Oppdrettsanlegg ved Langøy lokalitet 26295 – Svar på merknader

Figur 1: Godkjent anlegg.

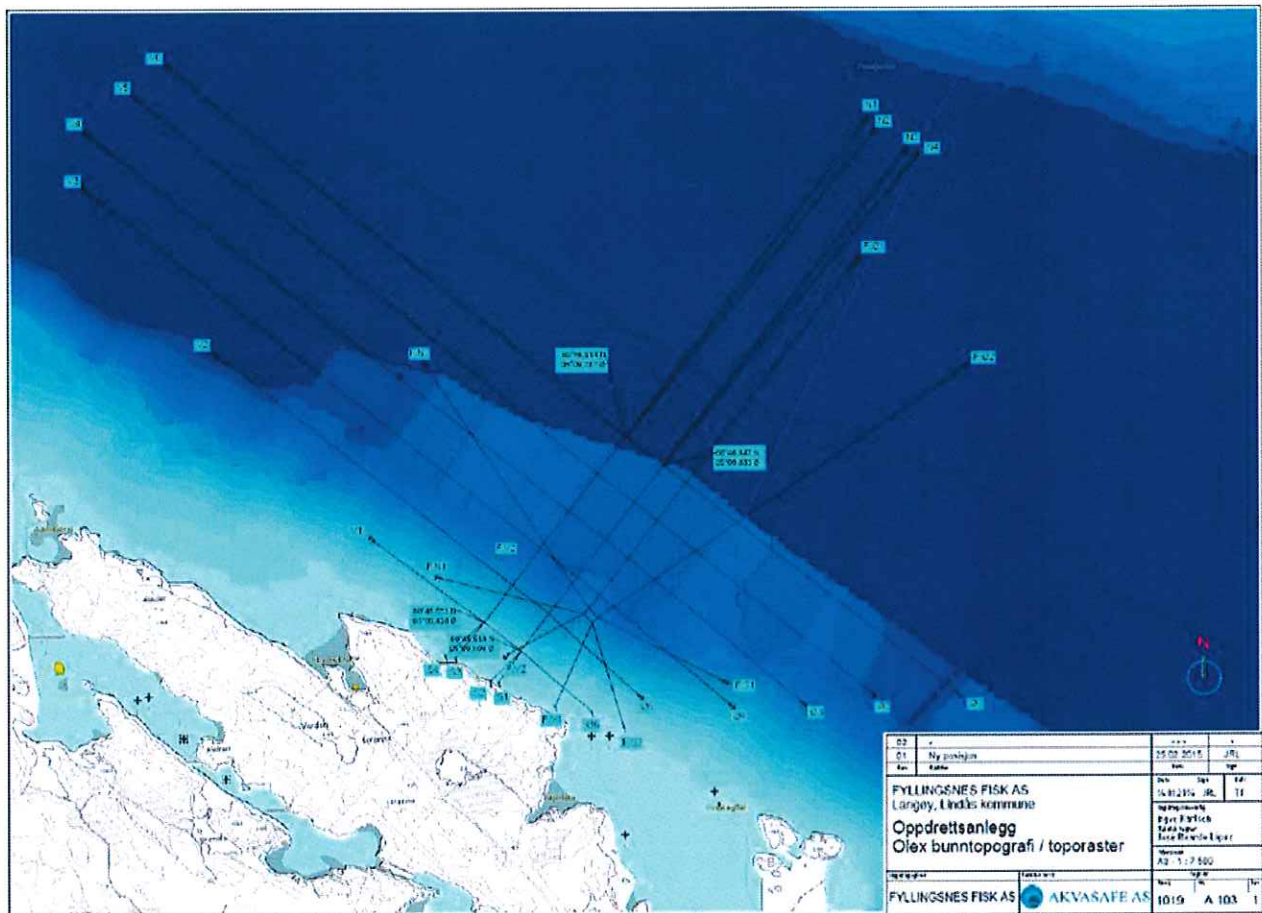
I ditt brev/epost ønsker du en orientering om anlegg og fortøyninger følger posisjoner i løyve. Figuren 1 under viser det godkjente anlegget, og figur 2 viser godkjente posisjoner.

Figur 3: Plassering av liner etter utlegg.

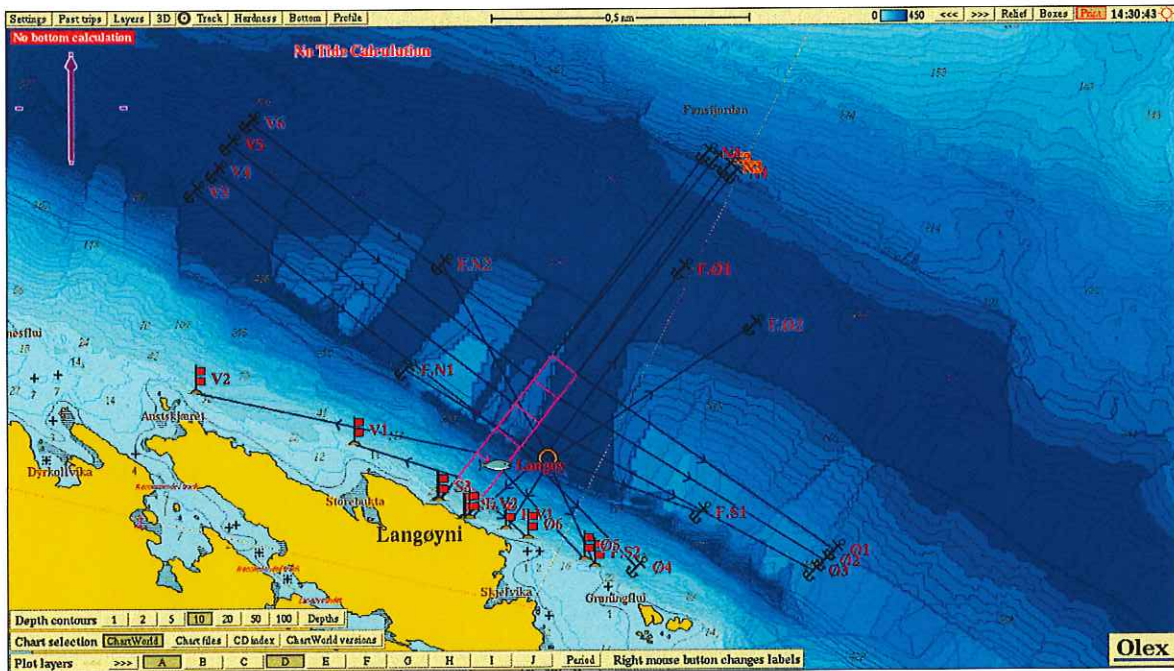
Ved utplassering av anlegg, er det utført noen mindre endringer i forhold til løyve. Line V1 og V2 er satt i bolt, da utleggsselskapet ikke klarte å finne fester for anker på de opprinnelige planlagte posisjonene. Grunnen er at fjellet skråner bratt ned, noe som ikke gjør det mulig å finne et forsvarlig feste for anker. Det måtte derfor monteres to boltfester i fjell på ca. 20 meters dybde (markert V1 og V2). Dette er illustrert i figur 3 under.

Som vist i figur 3 er også line Ø3 og Ø4 justert i forhold til planlagte posisjoner, da en har plassert anker på steder som gjør det mulig å få feste til anker, slik at disse ikke drabber.
